**Avis délibéré en date du 19 mai 2020
de la Mission régionale d'autorité environnementale d'Île-de-France
sur le projet d'extension de l'unité d'incinération de déchets non dangereux
située à Créteil (94)**

Synthèse de l'avis

Illustration 6: Evolution des tonnages scénario avec mesure de prévention (source étude d'impact p 229)

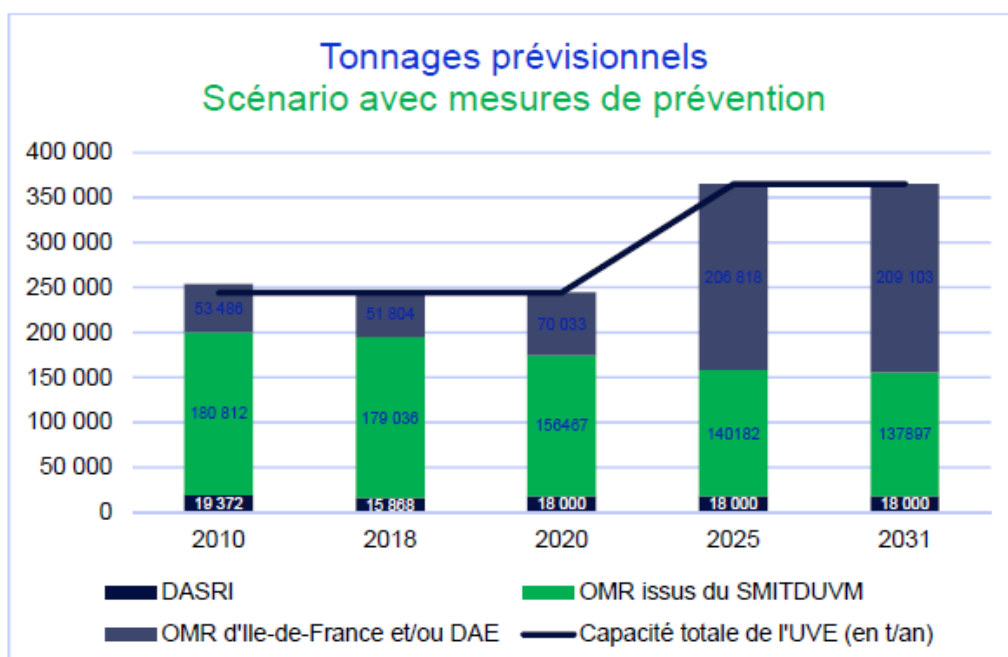
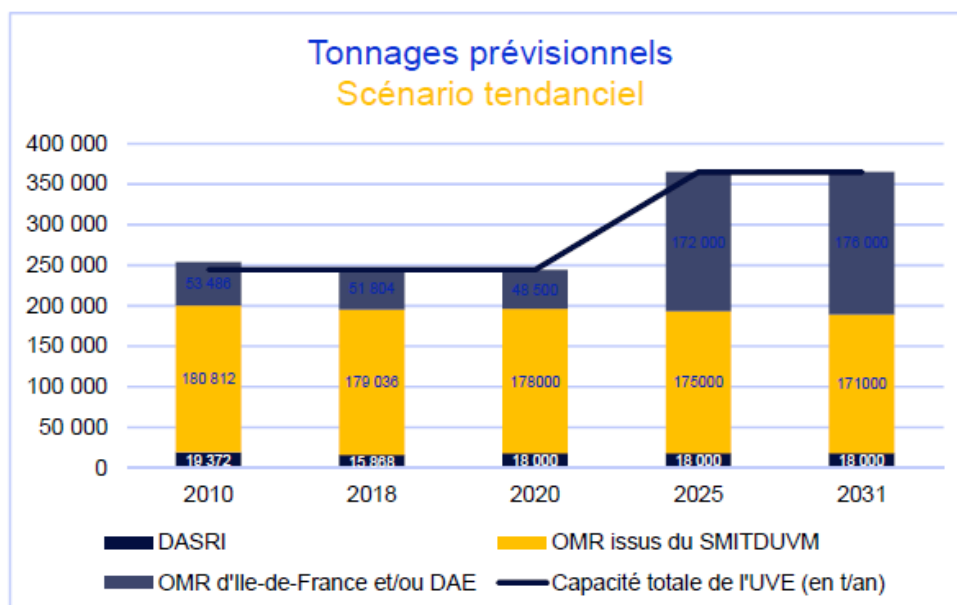
L'étude d'impact (cf.p.228) prévoit que l'installation puisse s'adapter dans le temps et en fonction de l'évolution du gisement de déchets du SYMTDUVM à un apport complémentaire d'OMR provenant d'autres collectivités de la région et de DAE lui permettant d'atteindre la capacité sollicitée dans la demande d'autorisation.
